Commune de Crécy-sur-Serre

Modification du Plan Local d'Urbanisme

Notice explicative

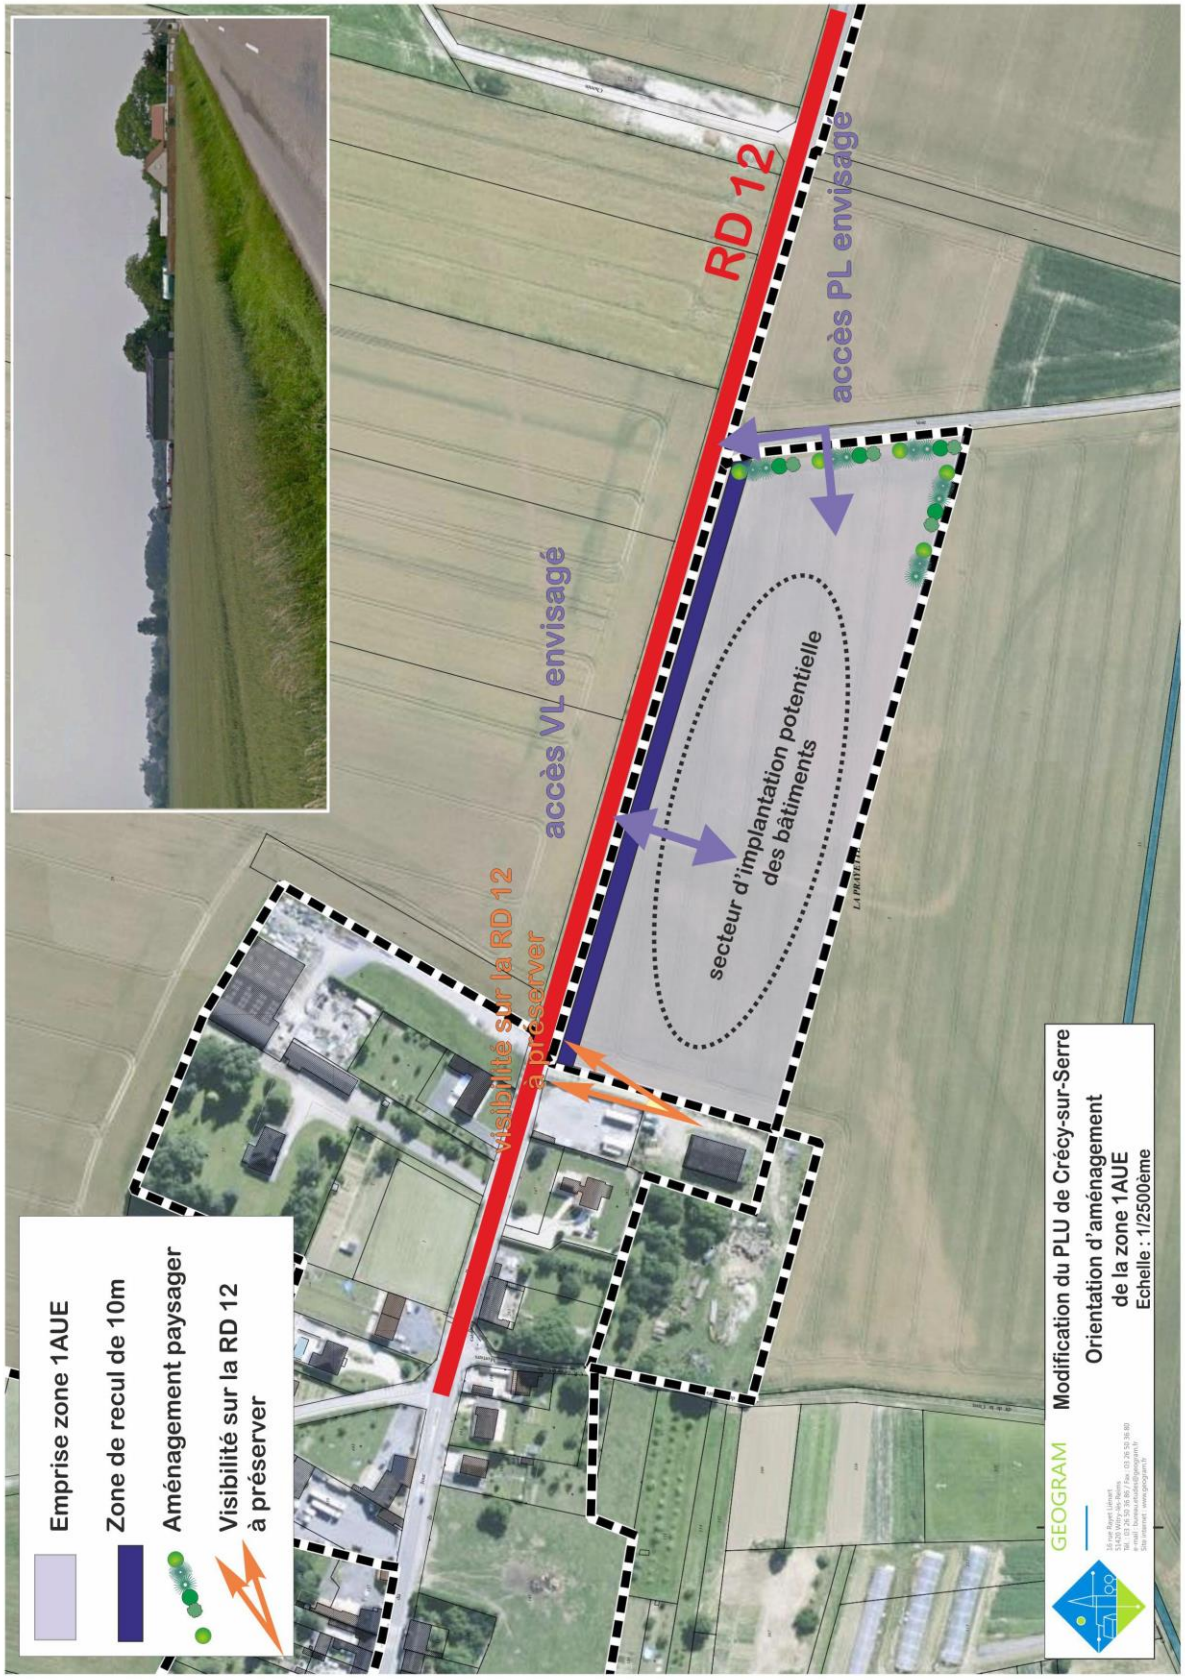
- L'accès et la desserte de la zone 1AUE : La sécurité sera assurée par un nombre de débouchés limités sur le RD 12 à un accès poid-lourd et à un accès pour véhicule léger.

- L'accès V.L. devra être situé le plus près possible de l'entrée d'agglomération.
- L'accès P.L. par la voie communale N°16 qui devra faire l'objet d'aménagements.

- Lors de l'aménagement de la zone, la visibilité sur la RD 12 devra être préservée pour les utilisateurs de l'accès longeant la limite ouest de la zone 1AUe. Des solutions opérationnelles pour garantir cette visibilité devront être examinées entre le porteur du projet et les services compétents.

- Une zone de recul de 10 mètres est définie en bordure de la RD 12 au sein de laquelle toute construction est interdite.
- Des plantations devront être prévues en limite de la zone 1AUE.
- Pour les espaces verts et paysagers, le recours à des espèces végétales locales est obligatoire. La plantation d'espèces invasives est interdite. Une liste de ces espèces (locales et invasives) est annexée au règlement de la zone 1AUE.
- Les eaux pluviales devront être traitées après réalisation d'une étude hydraulique. Leur évacuation ne devra être en aucun cas faite dans le fossé de la RD 12.

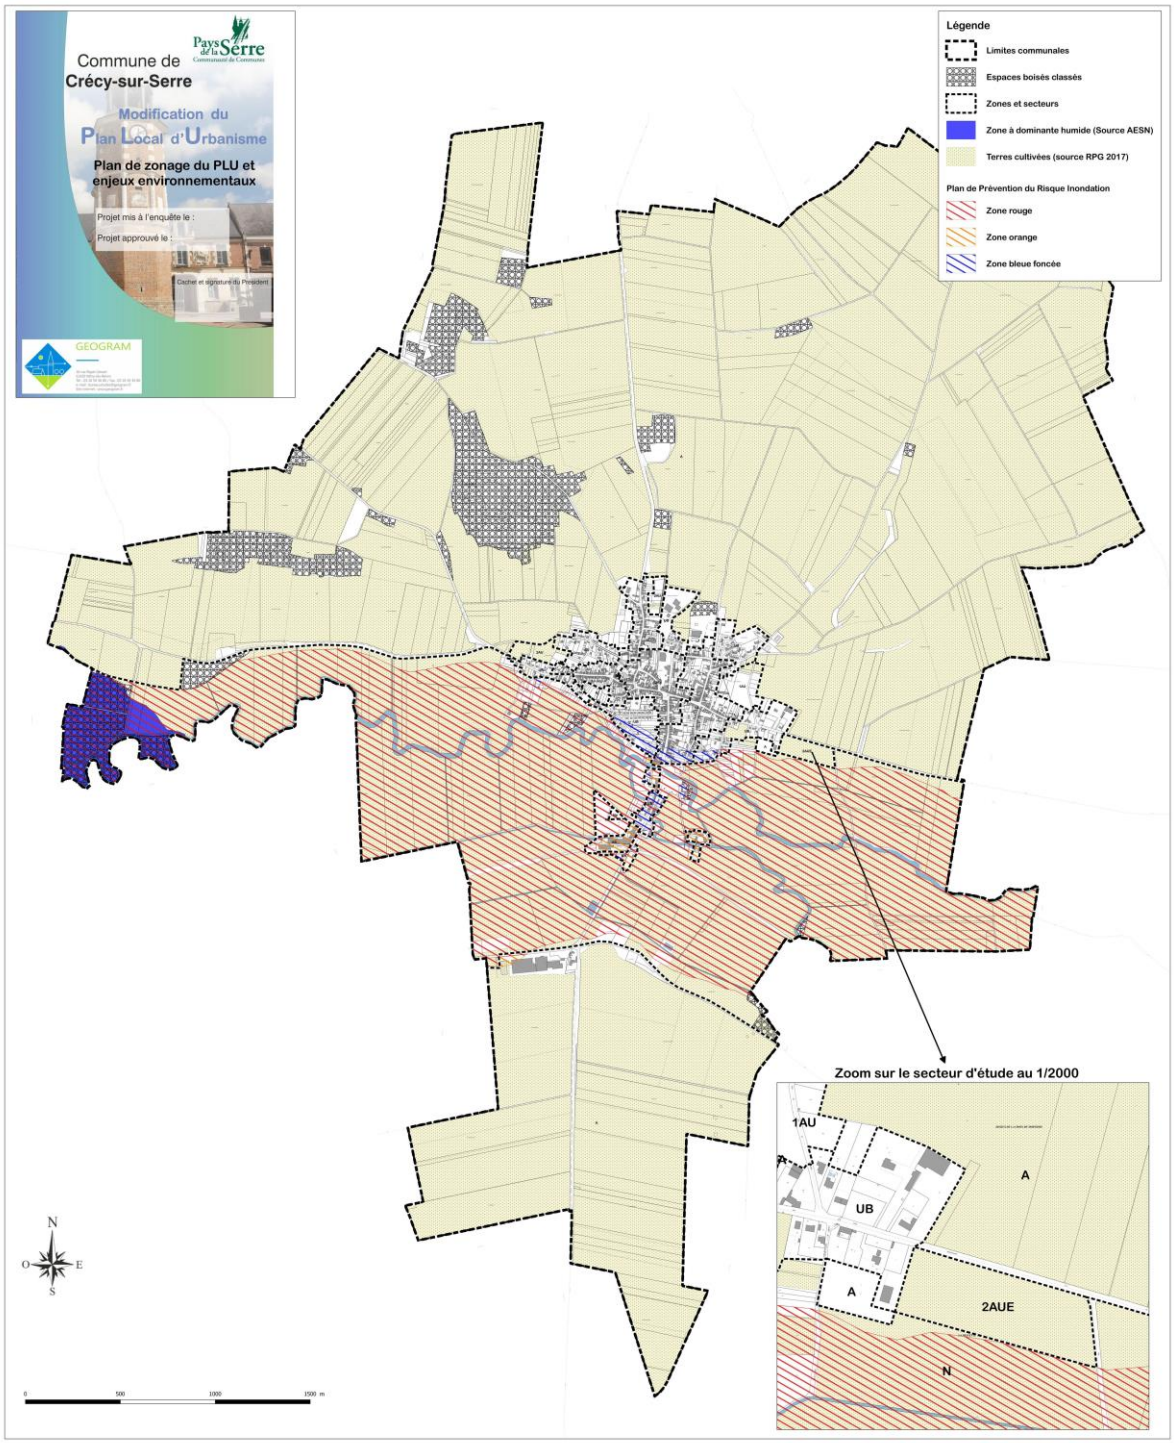
A. Modification du plan de zonage n°4.2B au 1/000

- la zone 2AUE et classée en zone 1AUE.
